Objet : Réponse de Corsica Sole à la demande de pièces complémentaires correspondant au dossier d'études au cas par cas référence N_0013166KKP

Réalisation d'un projet agrivoltaïque sur la commune de Pietralba	 Produire, stocker, réinventer l'énergie	Annexe n°1 : Etude paysagère	MAITRE D'OUVRAGE CORSICA SOLE Village, 20251 PANCHERACCIA www.corsicasole.fr
Lieu-dit Peri Rossi 20270 PIETRALBA	Demande d'examen au cas par cas Pièces complémentaires

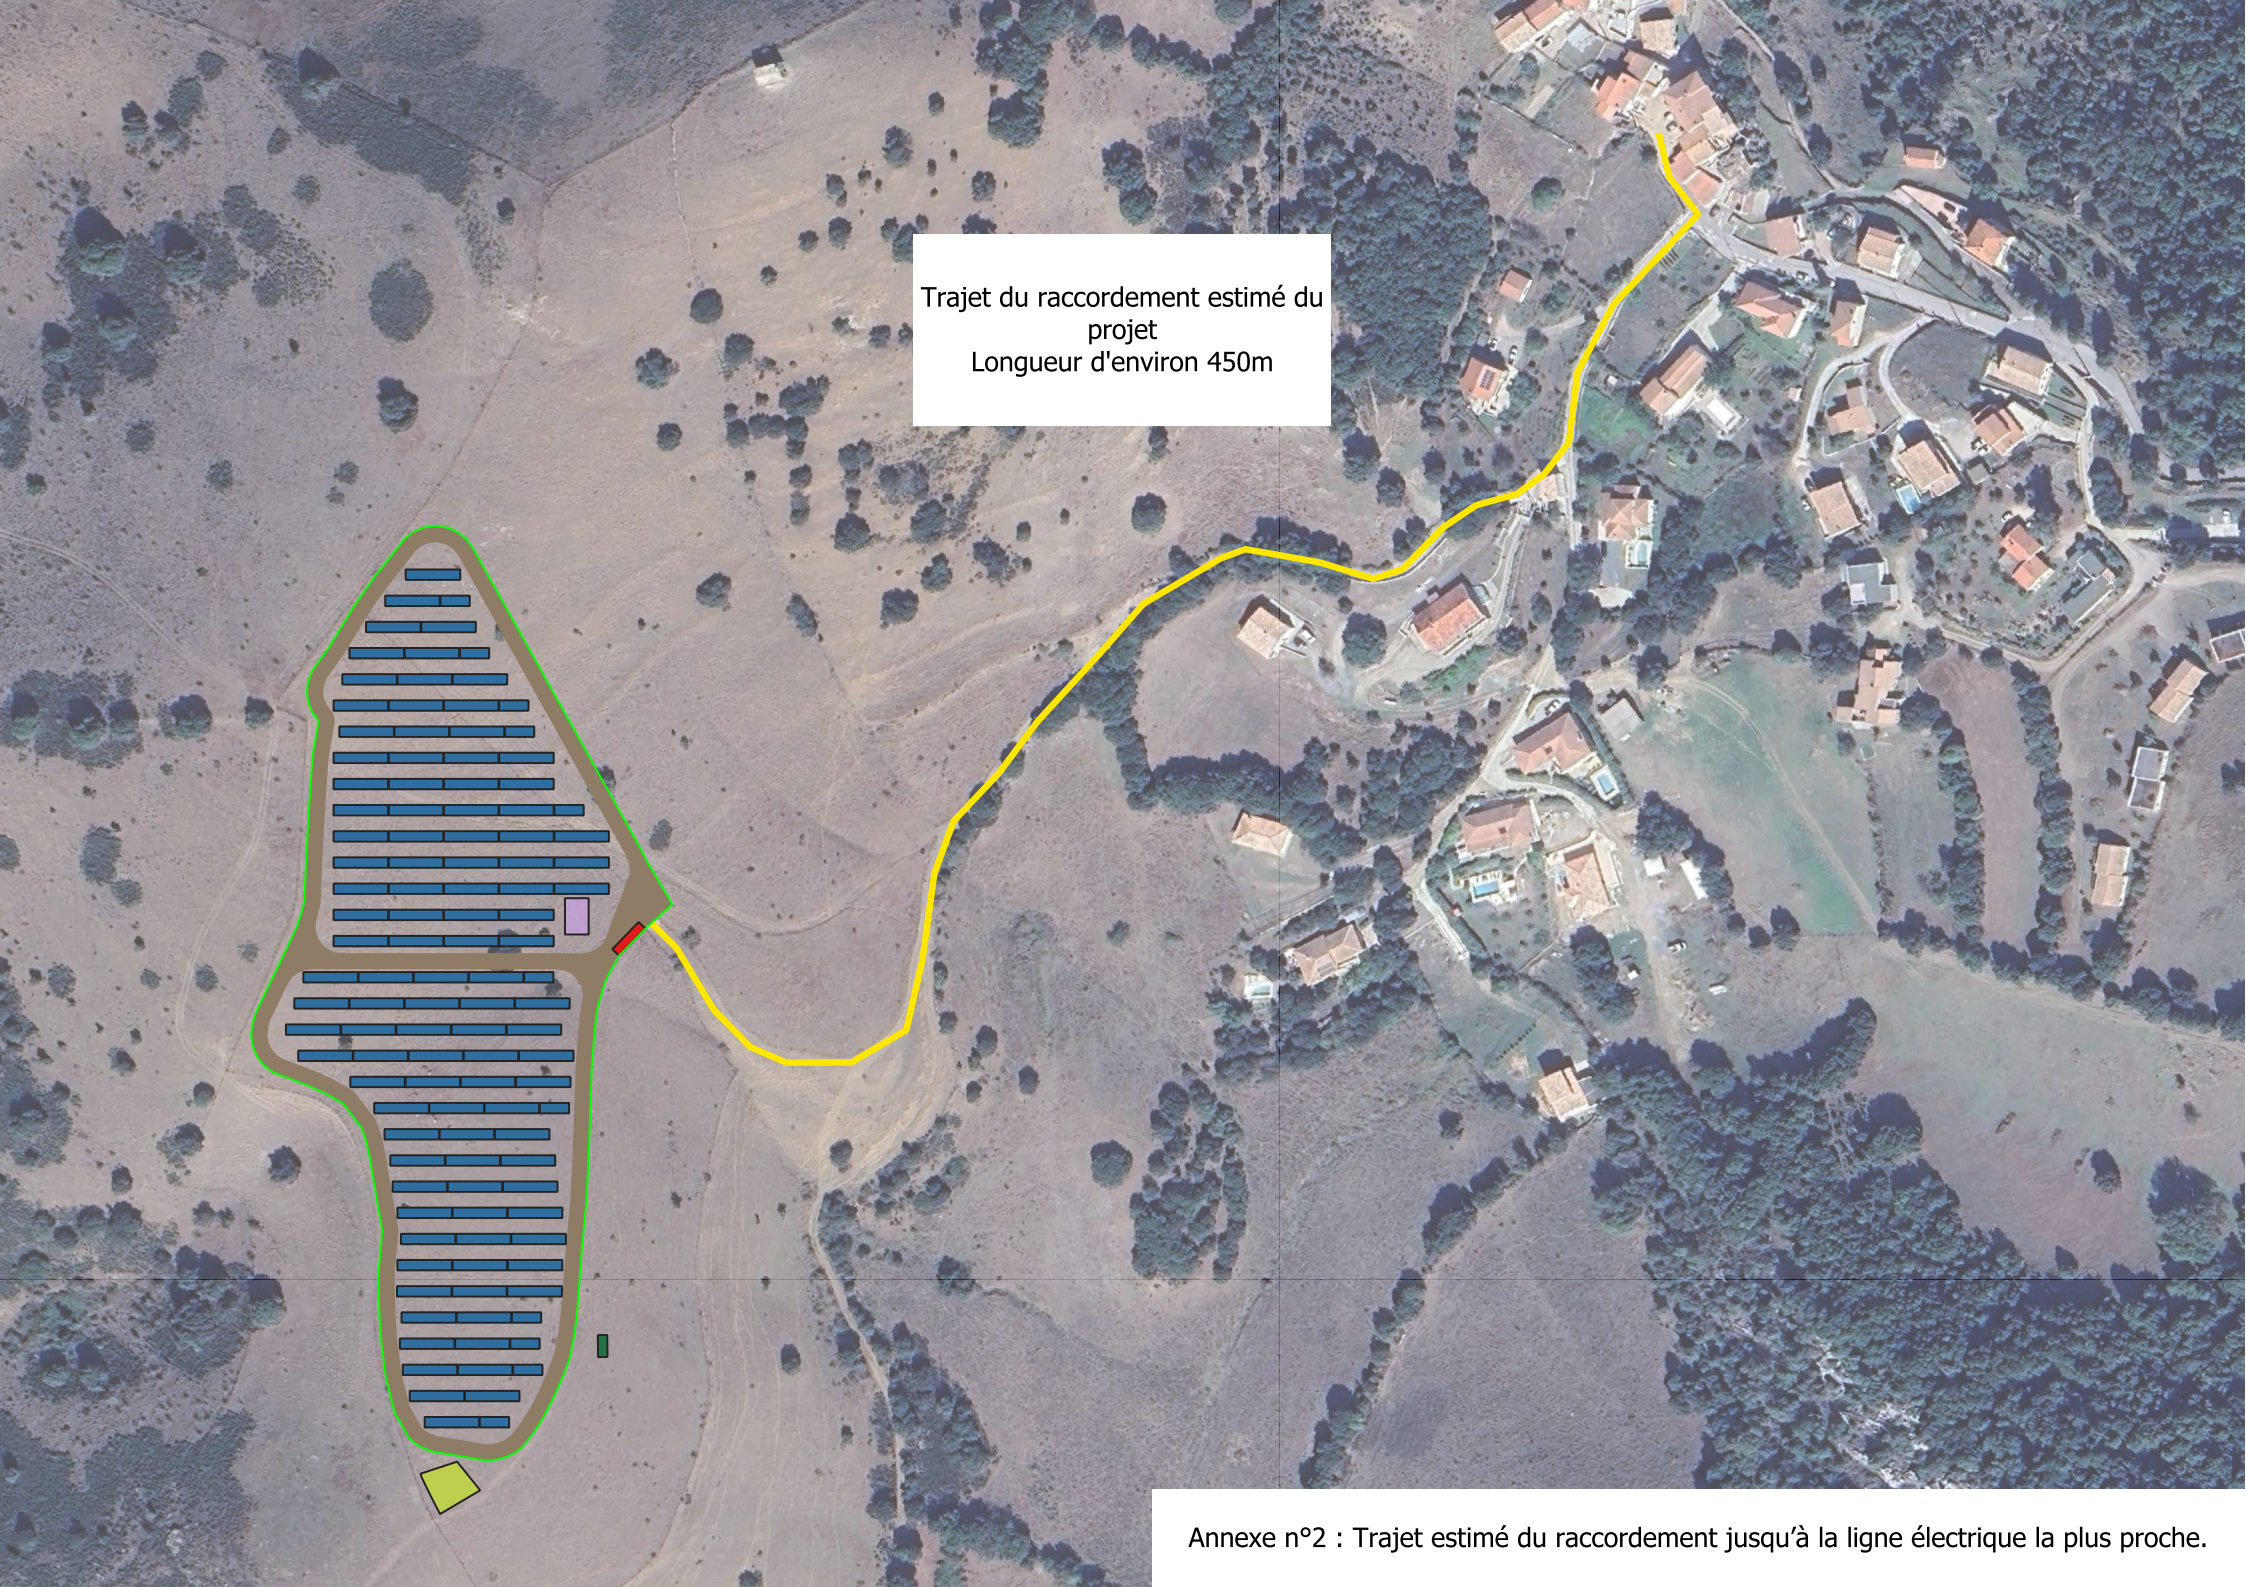
I. Une étude paysagère est attendue

Le projet ne sera pas visible depuis les sites classés les plus proches, à savoir le village de Lama et le pont génois de Ponte-Leccia. Une visibilité n'est établie que depuis les hauteurs du village de Pietralba.

Une étude paysagère confirme cette covisibilité à travers quatre prises de vue réalisées depuis différents points de ce village. Toutefois, Corsica Sole précise que les modules étant orientés vers le sud, tandis que Pietralba se situe à l'ouest, aucun reflet ne sera perceptible depuis le village. Cela limite considérablement l'impact paysager du projet.
